## Technische Änderung zur Durchgangsreihenklemme ZDU 2.5/4AN

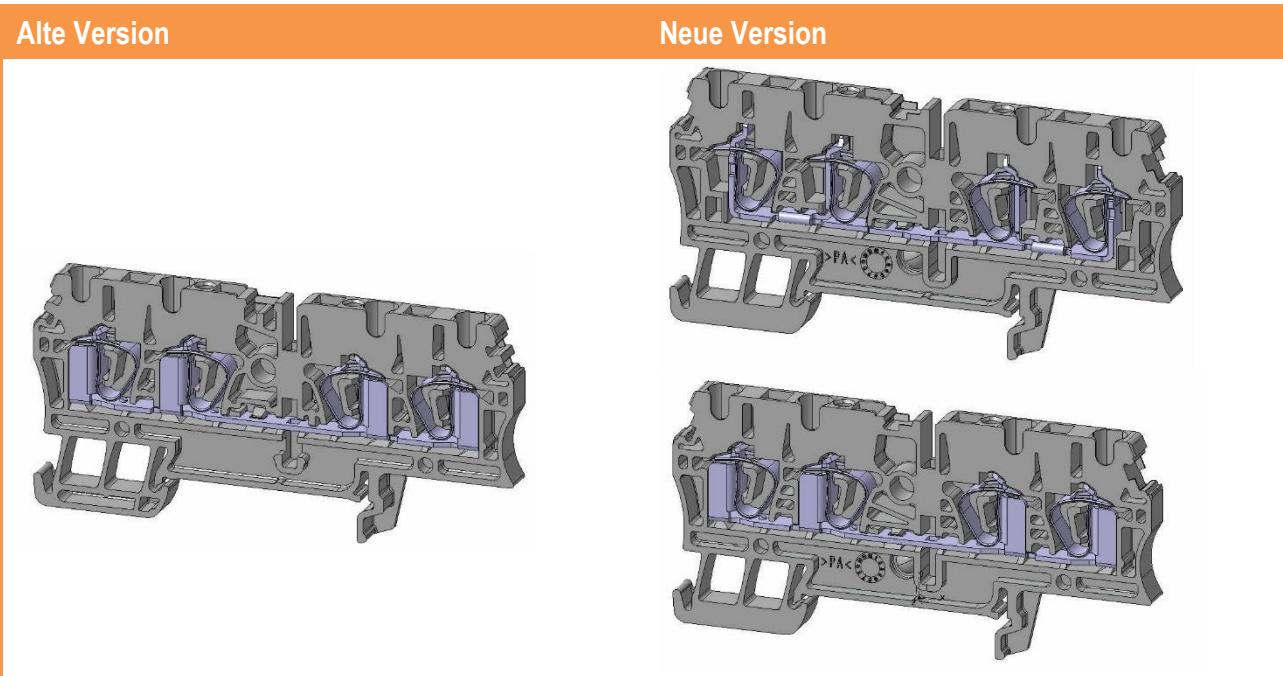
Die Stromschienen der ZDU 2.5/4AN Reihenklemme besitzen an jedem Anschluss seitliche Laschen, die den Anschlussraum der Reihenklemme verschließen.

Die Laschen der Anschlüsse wurden im Rahmen der Produktoptimierung entfernt. Die Entfernung dieser Laschen hat keine Auswirkungen auf die technischen Eigenschaften der Reihenklemme. Zusätzlich wurde der Markierungskanal optimiert. Der Markierungskanal besitzt nun einen beidseitigen Abstreifschutz, der das seitliche Herausrutschen von Markierern aus der Reihenklemme verhindert.
